**Nota van Zienswijzen
Ontwerp TAM-IMRO wijziging omgevingsplan
'Geesterduin 2.0. Castricum'**

In deze Nota van Zienswijzen worden de ingediende zienswijzen op het ontwerp TAM-IMRO wijziging omgevingsplan Geesterduin 2.0 van de gemeente Castricum samengevat, beantwoord en voorzien van een conclusie.

Het plan betreft het winkelcentrum Geesterduin met de omliggende gronden en het tankstation aan de Soomerwegh 3 te Castricum. Het gebied wordt globaal begrensd door de Soomerwegh aan de westzijde, de Geesterduinweg aan de noordzijde, de Albert Schweitzerlaan aan de oostzijde en de Nansenlaan en het Raadhuisplein aan de zuidzijde.

Figuur 1 ingezoomde detail bijlage 3 regels Inrichtingsplan

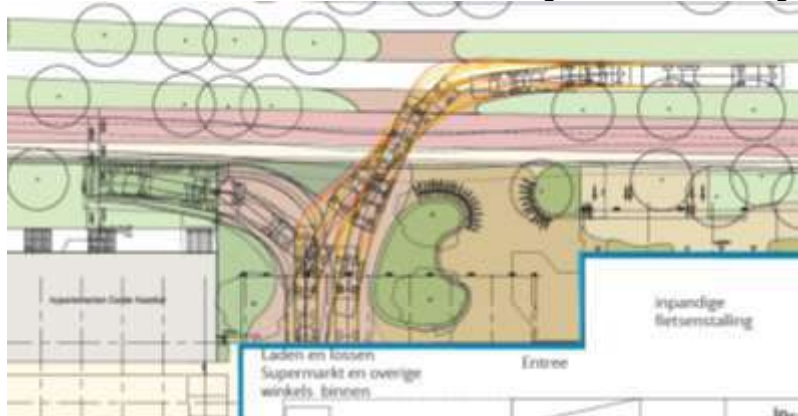
Reclamant stelt dat het plan tekortschiet in de presentatie aan de Soomerwegh. De beoogde inrichting van het Westplein bevat een weeffout: manoeuvrerende vrachtwagens (tot 20 m lang) worden geprojecteerd in een gebied voor voetgangers en fietsers. Daarnaast komt er een verhard keerpunt voor vrachtwagens aan de noordwestzijde van Het Eerste Kwartier, in plaats van de huidige groenstrook.

Reclamant stelt dat manoeuvrerende vrachtwagens (tot 20 m lang) in een gebied voor voetgangers en fietsers komen en daarmee een weeffout in het plan veroorzaken.

De bevoorrading van zowel de Vomar als de Albert Heijn is inpandig georganiseerd in twee afzonderlijke expeditiehoven. Hiermee wordt de huidige overlast van uitpandig laden en lossen op het plein en in de openbare ruimte opgelost. De manoeuvres van de vrachtwagens voor het expeditiehof aan de noordwestzijde (bij de Vomar) vinden plaats in een speciaal daarvoor aangewezen manoeuvrezone aan de Soomerwegh kant. Deze manoeuvrezone is fysiek gescheiden van het voetgangers- en fietsgebied van het Westplein door een groenbuffer, een haag en barrières. Er is dus geen directe vermenging van vrachtverkeer met voetgangers en fietsers op het plein zelf.

De verkeerskundige afweging en de keuze voor de twee inpandige expeditiehoven en de bijbehorende manoeuvrezones, waaronder het expeditiehof aan de noordwestzijde bij de Vomar, zijn gedetailleerd beschreven en gemotiveerd in bijlage 2 Participatieverslag en de bijbehorende bijlagen en in bijlage 3 van de regels, Inrichtingsplan.

De ingezoomde tekening van het inrichtingsplan (Figuur 1, detail bijlage 3 van de regels, Inrichtingsplan) laat zien dat de manoeuvres van de vrachtwagens plaatsvinden in een speciaal daarvoor aangewezen manoeuvrezone aan de Soomerwegh kant, direct grenzend aan het expeditiehof. Deze manoeuvrezone is fysiek gescheiden van het openbare voetgangers- en fietsgebied van het Westplein door een groenbuffer ("overrijdbaar groen"), een haag en barrières.

De ingezoomde tekening (Figuur 1 ingezoomde detail bijlage 3 regels Inrichtingsplan) laat zien dat het keerpunt is verhard met grasbeton tegels op de plek van de huidige groenstrook. Dit is bewust gekozen omdat het gebied functioneel moet dienen als manoeuvre- en keerzone voor vrachtwagens die de inpandige expeditiehoven moeten bereiken.

Figuur 1 Het Inrichtingsplan

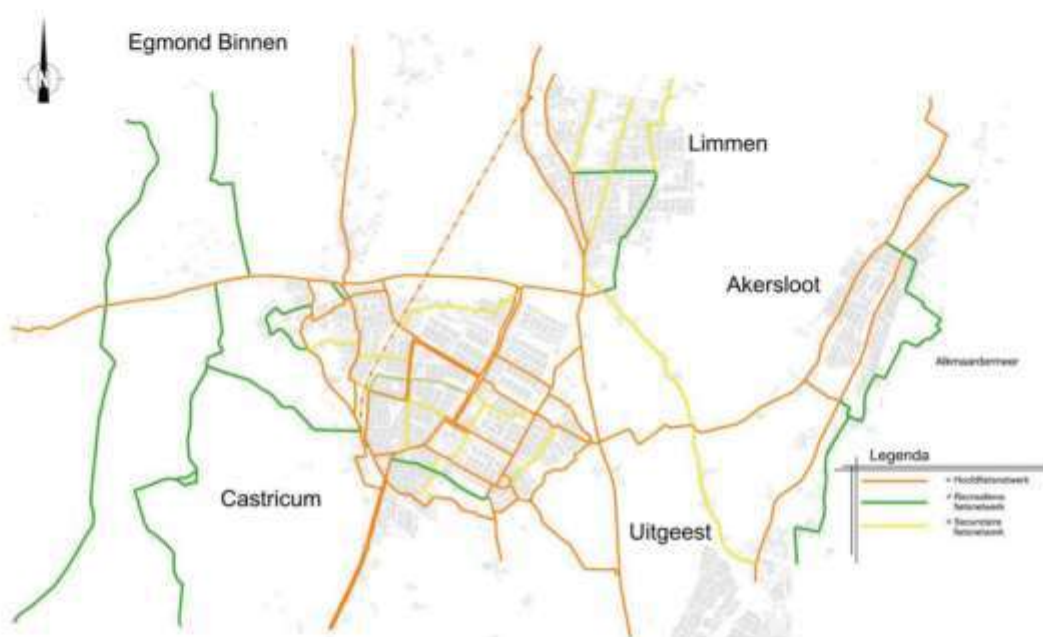
In de ontwikkelvisie wordt het belang van goede fietsbereikbaarheid benoemd. Dat is positief. In de uitwerking zien we dat echter niet terug. In de onderliggende analyses en plannen ontbreekt een samenhangende visie op het fietsnetwerk, op veilige bereikbaarheid van fietsparkeerplaatsen en op het oplossen van bestaande en nieuwe fietsknelpunten.

In de plannen lijkt 'fietsroute' vooral te worden opgevat als een vrijliggend fietspad langs gebiedsontsluitingswegen (GOW50). Dat is een te beperkte benadering. De gemeente beschikt over een vastgesteld hoofdfietsnetwerk (fig. 2) dat belangrijke bestemmingen met elkaar verbindt. Geesterduin is daarin een cruciale bestemming, met nabijgelegen voorzieningen zoals Geesterhage en het gemeentehuis.

Figuur 4 Overzicht van de fietsparkeerplekken (Uit de Omgevingsvisie)

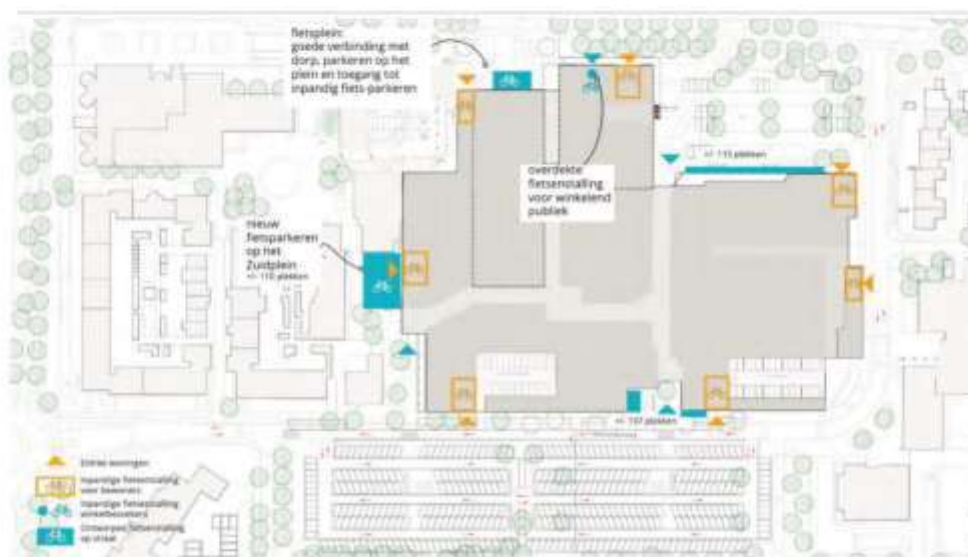
De gemeente dient vooraf een concreet monitorings- en evaluatieplan vast te stellen met meetbare indicatoren (zoals wachttijden, conflicten, meldingen en klachten), een nulmeting en duidelijke criteria voor bijsturing na realisatie.
